# Analyse critique de l'étude hydraulique réalisée par L'Ulg dans le cadre du recours introduit par l'entreprise Kauffman

Auteur : Marc Blavier  
janvier 2022

Figure V-2 : Endiguement complet de la zone du projet

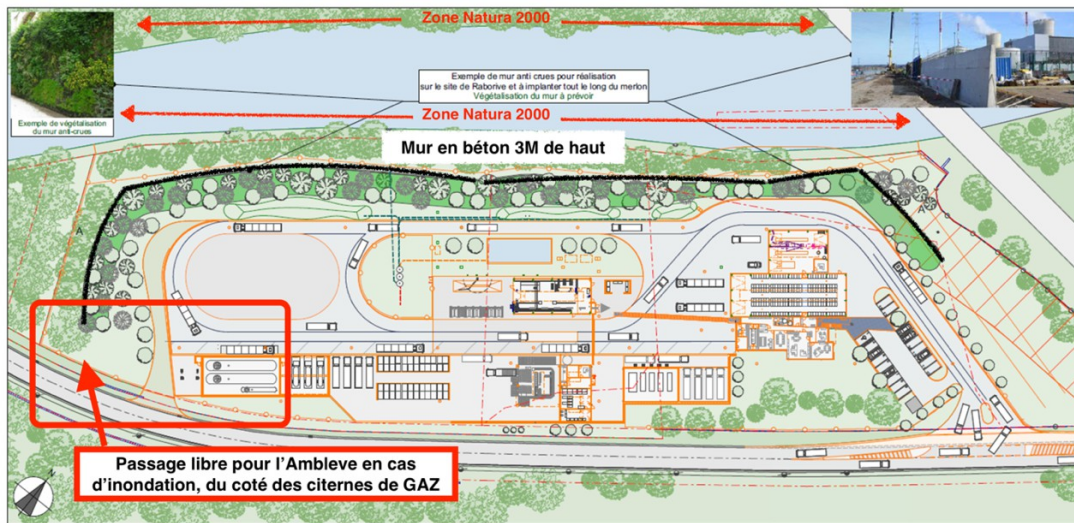
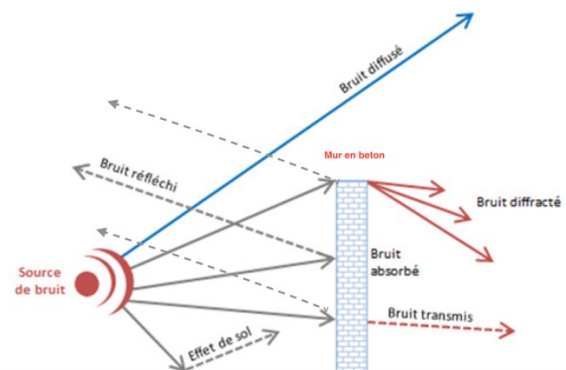
1. Dénature du milieu paysager, le site est, est en pleine nature
2. La végétalisation d'un tel mur, prendrai des années avant de cacher celui-ci (recto, verso). La végétalisation du Mur étant du côté Nord ( absolument pas dans le soleil) va compliquer la proliférations des végétaux .

3. En cas de crues avec le mur mis en place, il y aurait une augmentation du niveau et du débit de l'eau (comme indiqué dans l'étude hydraulique faite par l'ULG, par contre l'étude hydraulique ne tient pas compte des incidences sur les parcelles voisines ( Zone de loisirs, La Brasserie Elfique, le Château d'Emblève etc.. , toute ces zones sont habitées !!). On peut s'imaginer que si ce Mur ce construit , toutes les autres parcelles pourront elles aussi être protégée par d'autres Murs ? Pourquoi Kauffamn et pas l'Elfique ou le château d'Emblève ou la zone de loisirs ?? Voir même sur d'autres communes.

4. Modifications de la propagation des « bruits » provenant du site et autres (comme la voie ferrée)

Précédemment nous étions dans une propagation des bruits de façon omnidirectionnelle maintenant les bruits générés par l'industrie seront plus directionnels, le mur va réfléchir un bruit plus important vers la rive gauche vers les habitants de Septroux / Mohinette (pour rappel on parle de bruit de 130dB plus tous les bip bip des Clark etc ...). On crée avec le mur un effet « porte-voix ».

À l'inverse, le mur coté Rive droite, va amplifier les bruits transmis par les trains qui y passent. Bruits vers Martinrive , en plus des bruits de l'industrie Kauffman.

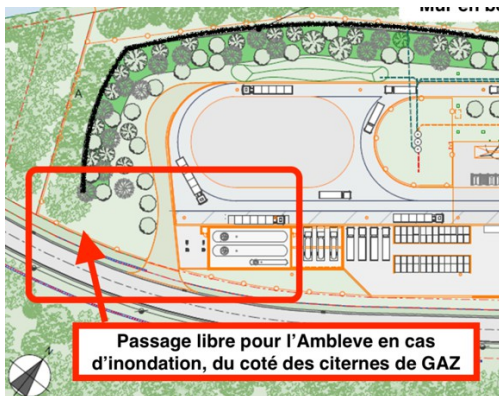
8. Le mur en Béton , n'étant pas fermé complètement sur lui-même contrairement à ce que dit l'étude , il est ouvert du côté amont et aval (près des grosses citernes de gaz), rien n'empêche l'eau de passer et de noyer tout le site (comme si le Mur n'existait pas)
